바람직한 하천정비기본계획 수립방안 (태화강 사례를 중심으로)

조 흥 제 |
울산대학교 건설환경공학부 교수
hjcho@mail.ulsan.ac.kr

그림 5. 2003년 하천정비기본계획재정비 용역결과 (수로굴착)

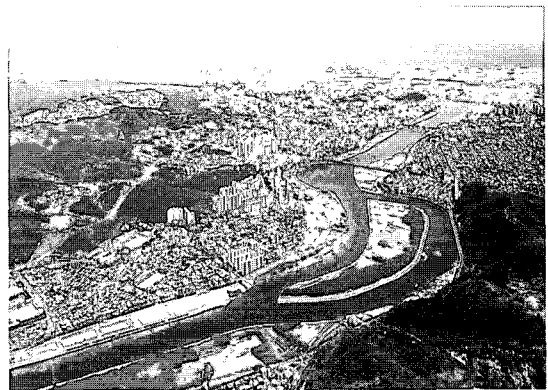
- 대나무 숲 존치위해 제방축조위치 변경 필요
- 기존 제방법선에 의해 '주거지역'으로 변경된 제내지(5만5천평)는 치수에 도움 안 됨(그림 3 참조)
- 상류지역 홍수방지(안전)위해 수로굴착 필요(그림 5 참조)
- *수로 굴착 : 평균 폭 80.0m, 평균 수심 7.0m 길이 1,300m (그림 5, 6 참조)

2.6 용역결과의 문제점(오류)

- 표 2.5에 나타난 바와 같이 최종 선택된 수로 굴착안(그림 5참조)에 대한 HEC-RAS계산치와 수리모형실험 결과치의 차가 0.98m(삼

호교)로서 너무 과대함. 그 이유는, 계산치와 실험치에 대한 비교검토가 전혀 이루어지지 않음(용역수행기관 서로 다름).

그림 7. 최종보고서상의 저수로굴착(안)'06. 6)

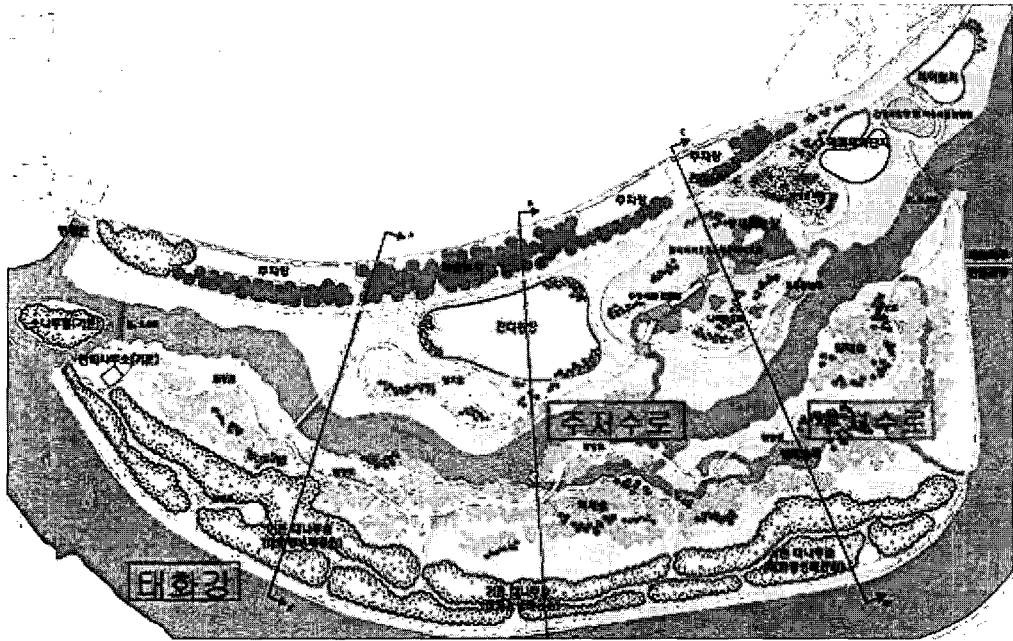
- ① 저수로굴착부의 홍수분담율은 약 5.8%에 불과(기만)
- ② 울산의 12경 중의 하나로 되어 있는 대나무 숲 일대가 저수로굴착에 의해 섬으로 됨.
- ③ 따라서, 교량신설이 필요하고, 유지수심 0.11m로는 친수효과를 얻을 수 없음.
- ④ 또한, 유지용수 확보를 위해 태화강 물 이용을 위한 펌프시스템 필수
- ⑤ 무엇보다도, 막대한 예산(500억 이상)을 투입해 확보되는 5만평 중 3만평을 수로 굴착에 의해 없애는 것은 불가 할 뿐만 아니라, 현

하천의 자연상태에 대한 훼손이 극심함.

⑥ 대안 제시

- 신규 제방축조 않고, 현 상태유지 결정이 되었으므로 200년 빈도 설계홍수량에 대한 홍수소통능력 확보됨.
- 이상홍수 등에 대비하여 치수능력 증대가 필요한 경우, 둔치에 대한 친수 공간 조성 시 0.5m 정도 낮추면 치수능력이 8.6%로서 저수로굴착보다 효과적.
- 둔치전체 15만평에 대한 생태하천 및 친수 공간 조성(수로 및 습지 포함)은 울산시에서 주관하되 부산청과 협의하여 추진.
